Chantier 404 maisons 44 et 45 rue du Cheval Blanc - implantation

Nos réf. : PU/88712 G.

Objet : construire onze logements jointifs, agrandir la voirie et mettre la rue du Cheval Blanc à l'alignement.**Situation :** rue du Cheval Blanc 41-43-45-47 et clos du Vert-Champ 27 à 33 à 4000 ROCOURT

Objet : DECISION d'octroi du permis d'urbanisme
PU/88712 G - L44204/2091719

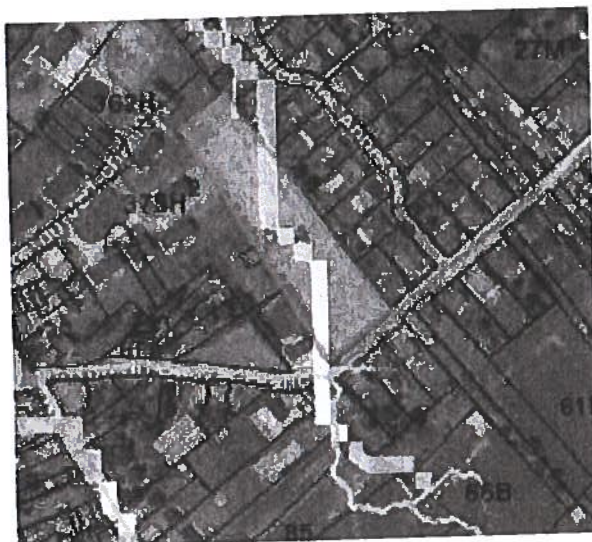
Un axe d'aléa d'inondation par ruissellement faible à moyen traverse la parcelle concernée par le projet. Néanmoins, cet axe se situant en zone urbanisée, il est probable que la cartographie s'éloigne du tracé réel des écoulements qui semblent suivre la rue du Cheval Blanc (cfr LIDAXES).

Une donnée interne nous permet également de cartographier deux axes de concentration du ruissellement en bordure de parcelle.

La gestion des eaux pluviales est mentionnée via, par habitation, une citerne de 5200 litres dont le trop-plein est dirigé vers un puit perdu et un massif drainant.
